INFORME DE VISITA DE CONTROL
N° 005-2020-OCI/0164-SVC

VISITA DE CONTROL

**EJECUCIÓN DE LA OBRA "MEJORAMIENTO
DE LA LÍNEA PRIMARIA EN 33 KV COMAS MATAPA,
SET MATAPA Y RP TRIFÁSICA PARA EL HOSPITAL
Y PROCESADORA DE TARA"**

Imagen n.º 1

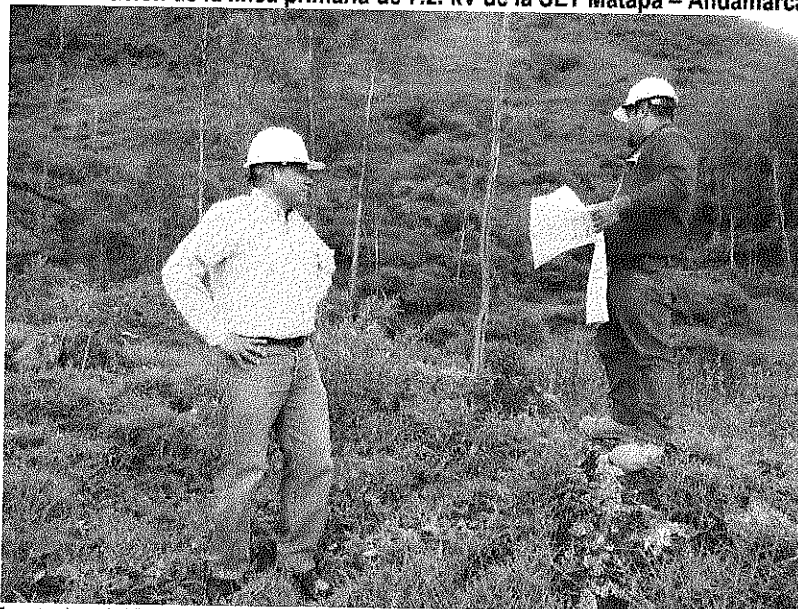
Inexistencia de la señalización del vértice n.º V6R del Replanteo de Obra, en la variación de la línea primaria de 7.2. kV de la SET Matapa – Andamarca

Imagen n.º 2

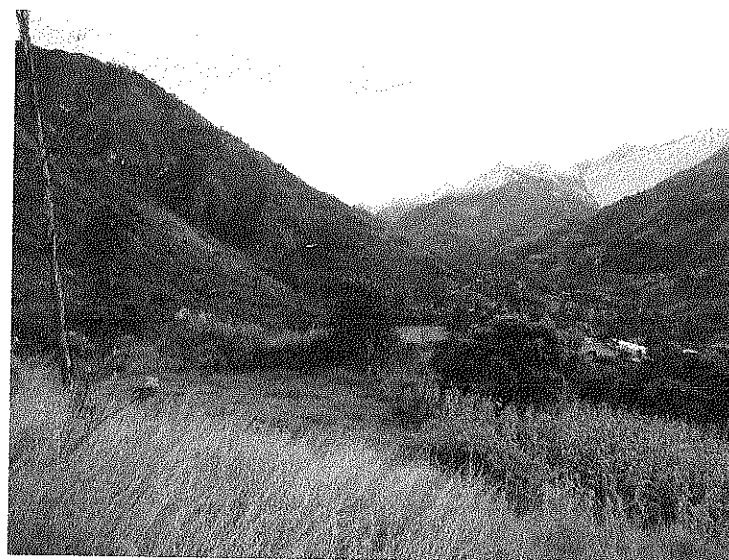
Inexistencia de la señalización del vértice n.º V7R del Replanteo de Obra, en la variación de la línea primaria de 7.2. kV de la SET Matapa – Andamarca

Imagen n.º 06
Detalle de Armado tipo PS1-3CG – Lamina n.º MT-17

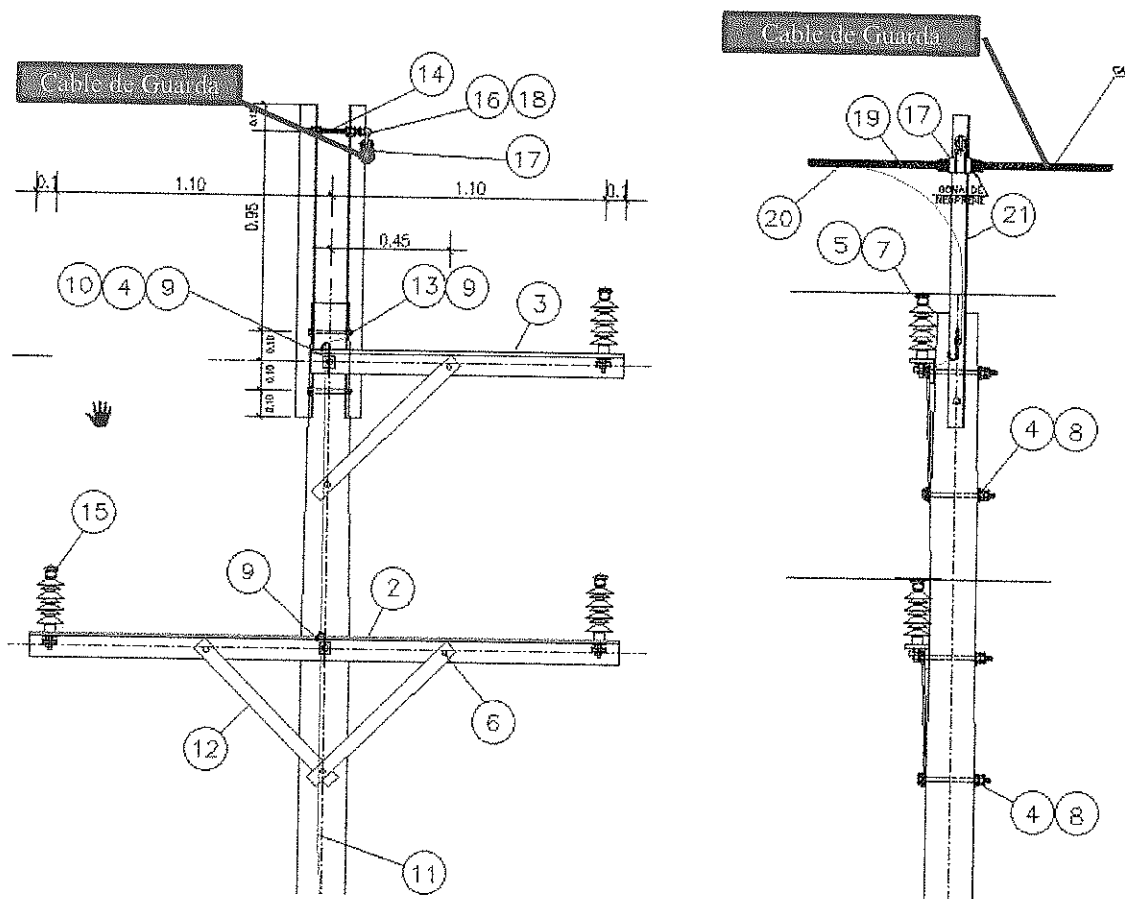
Asimismo, se ha verificado que para el caso del armado PS1-3CG, mostrado en la imagen n.º 06 del Expediente de Replanteo topográfico, la ubicación del cable de guarda en la parte superior del armado no garantiza la función de proteger a los conductores de fase porque se encuentra fuera de la zona de protección.

Asimismo, se efectuó la revisión a los tipos de armados como PR3-3CG, PTS-3CG, PSH-3CG, PTH-3CG, donde el cable de guarda tiene una ubicación geométrica similar en la parte superior de la estructura, lo cual tampoco garantizaría la protección de los conductores de fase contra descargas atmosféricas. Para el caso en particular del armado tipo PS1-3CG, dicho cable solo protege al conductor de fase n.º 3, tal como se muestra en la imagen n.º 07.

Imagen n.° 07

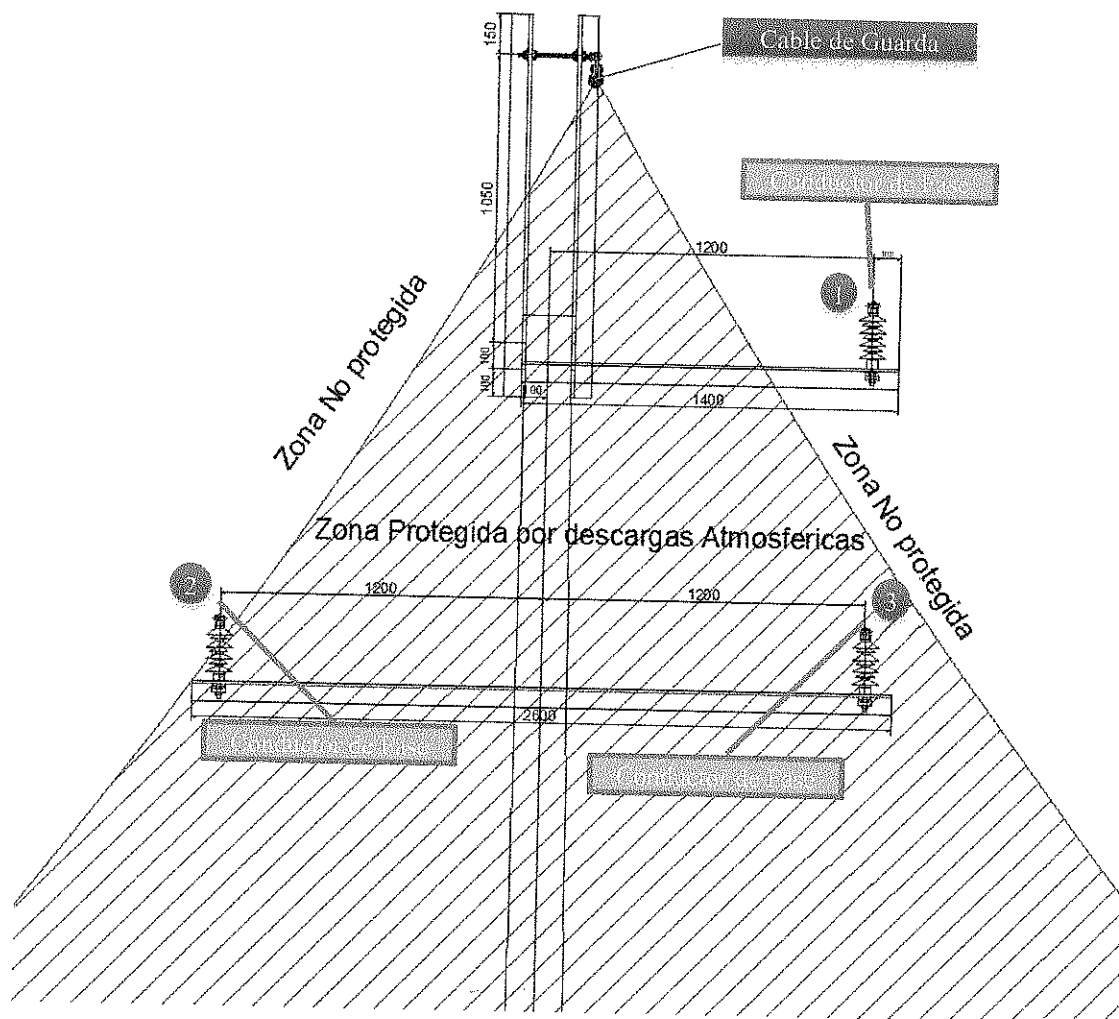
De la evaluación del sistema de protección utilizando el método de la Esfera Rodante, como se muestra en la imagen n.º 07, la zona sombreada es la zona protegida contra descargas atmosféricas, por lo que, la ubicación geométrica del cable de guarda no garantizaría la continuidad del servicio eléctrico frente a las descargas atmosféricas.

El Área Sombreada representa la protección contra descargas atmosféricas evaluado por el método de la esfera rodante. Los conductores de fase (1) y (2), se encuentran fuera de la zona de protección que implica una descarga atmosférica a estos conductores con el riesgo de sobretensión en el sistema y el corte de energía eléctrica en el sistema eléctrico.

Imagen n.° 08

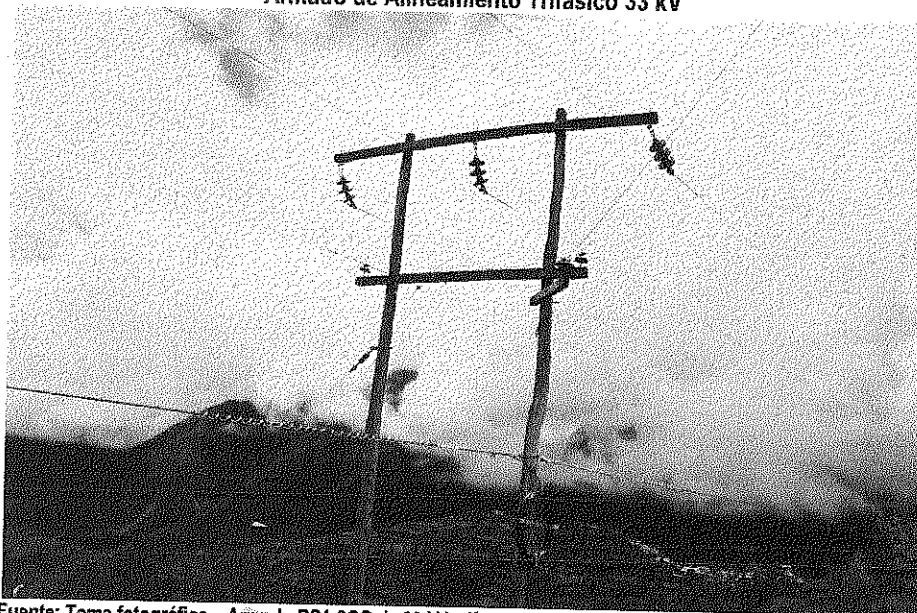
Asimismo, de la visita de control se ha verificado armados del mismo tipo con materiales y equipos distintos, como es el caso del armado PS1-3:

Relación de materiales de las imágenes n.° 08 y 09 donde se evidencia cantidades distintas
